Deliberazione della Giunta Regionale 12 marzo 2021, n. 25-2980

**L.R. 23/2016. L.R. 40/1998. D.lgs. 152/2006. Fase di valutazione procedura VIA, contestuale Valutazione di Incidenza e provvedimento autorizzatorio unico regionale per il progetto "Programma operativo di gestione dei sedimenti alluvionali dell'alveo del fiume Po-Stralcio confluenza Po-Dora Baltea; Cat. A1.5", nei Comuni di Crescentino (VC), Verrua Savoia (TO) e Brusasco (TO).**

**OGGETTO: "Programma operativo di gestione dei sedimenti alluvionali dell'alveo del fiume Po – stralcio confluenza Po – Dora Baltea", localizzato nei Comuni di Crescentino (VC), Verrua Savoia (TO) e Brusasco (TO).**

Figura 1 - Buffer di 500 m delimitato rispetto all'area di intervento (linea arancione) sovrapposto ad ortofoto volo AGEA2018.

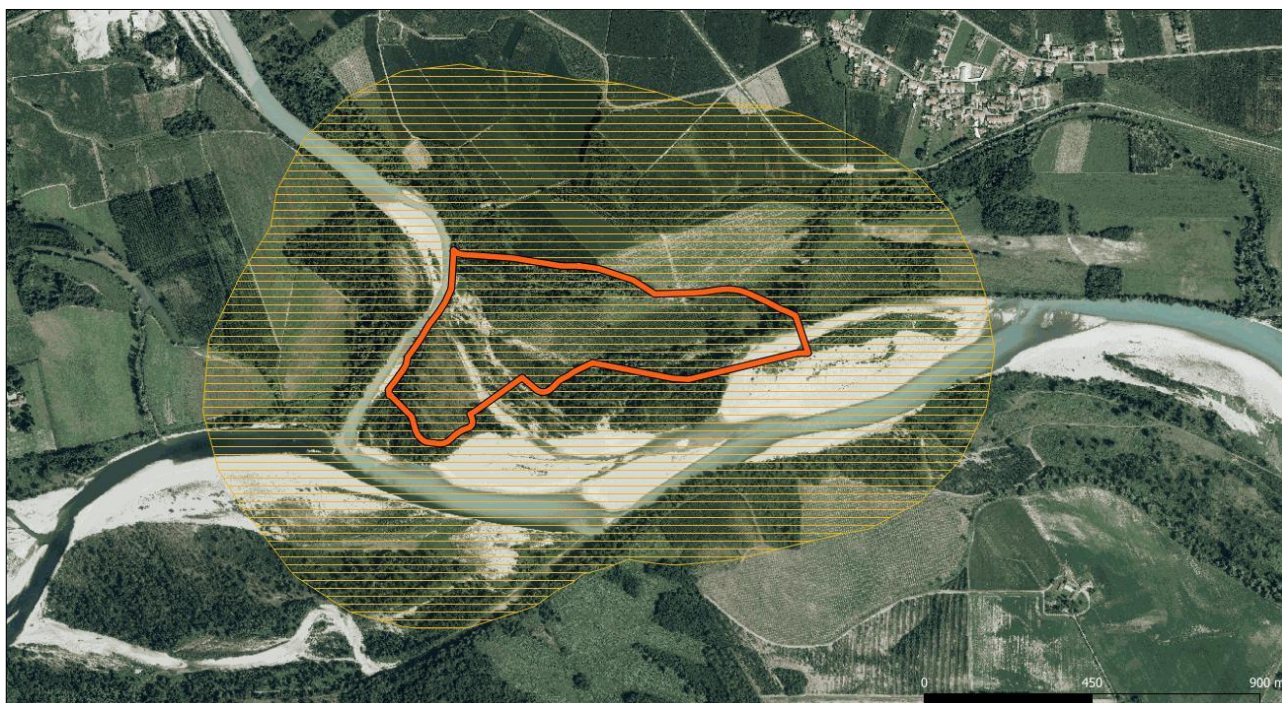
In merito all'avifauna, resta non dimostrata la compatibilità di quanto previsto con i divieti di cui all'art. 51 delle Misure di conservazione sito-specifiche per la ZSC/ZPS "IT1110019" approvate con D.G.R. n. 31-3388 del 30/05/2016 relativi al disturbo delle aree utilizzate da *Grus grus* come dormitorio, dal momento che non vi sono elementi per escludere che gli ampi greti fluviali presenti all'interno del buffer di 500 m delimitato rispetto all'area di intervento possano essere selezionati in tal senso dalla specie (figura 1).

Fig. 2 – area demaniale oggetto di rinaturazione per una superficie complessiva di 2,5 Ha

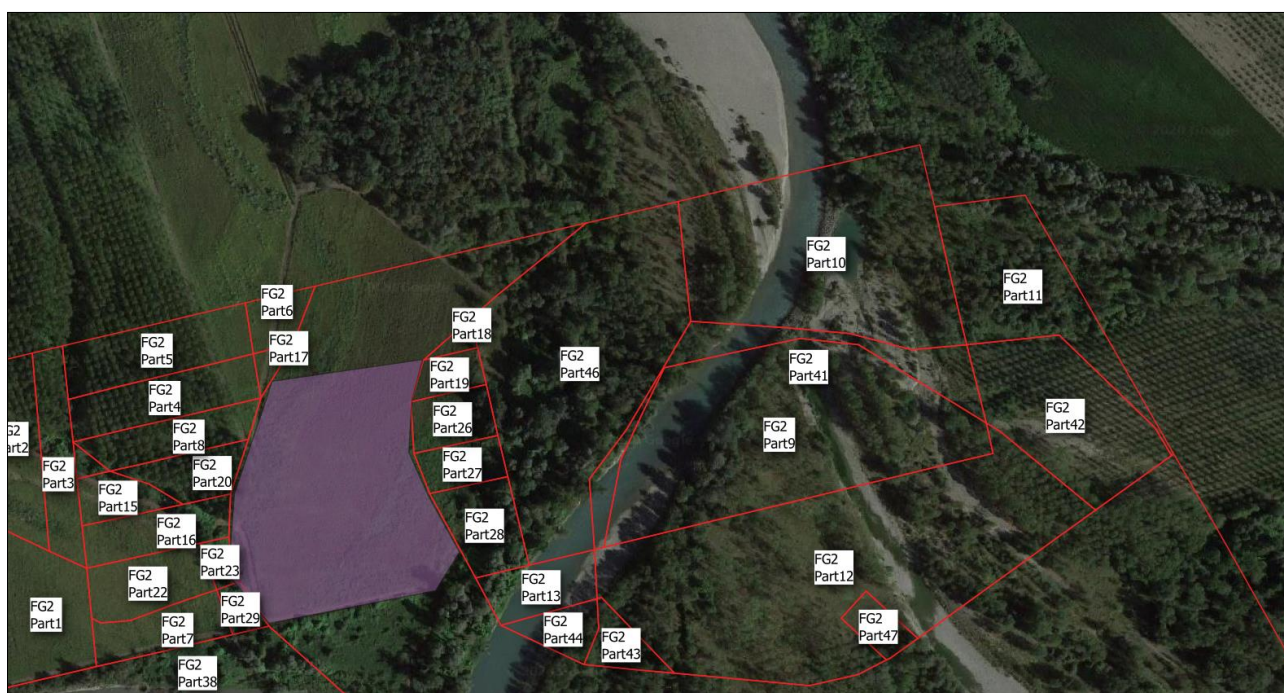
- 3) Alla luce del fatto che l'estensione delle aree oggetto di rinaturazione con la sola modifica del soprassuolo è quantificata nell'aggiornamento del Programma operativo approvato con D.G.R. 12-7237 del 20/7/2018 in 55.000 m<sup>2</sup>, dovrà essere ampliata sino a tale ammontare la superficie interessata dalla realizzazione della c.d. "unità D" (cfr. tavola 5.1 int. di novembre 2020). In alternativa, potranno essere concordati con l'Ente-Parco interventi di restauro ecologico e potenziamento della vegetazione ripariale in contesti simili a quello in esame, individuando aree di pari estensione in altri settori della ZSC/ZPS. A seguito di una verifica del territorio circostante l'area di intervento, si chiede che i circa 2,5 Ha mancanti rispetto ai 5,5 Ha previsti nell'*Aggiornamento programma operativo gestione sedimenti Confluenza Po-Dora* contenuto nella DGR 20 luglio 2018, n. 12-7237, siano individuati intervenendo su **un'area demaniale posta in destra idrografia della Dora Baltea, che dovrà essere oggetto di un piano di ricostituzione del bosco igrofilo (Habitat 91E0\*)**. La mappa che segue (Fig. 2) evidenzia un'area appartenente al demanio idrico che potrebbe essere destinata a tale scopo. Sarà necessaria pertanto la definizione dettagliata del bosco che sarà realizzato (specie, numero di esemplari, durata e tipologia delle cure colturali) in modo da garantire l'attecchimento e l'affermazione delle piante messe a dimora.
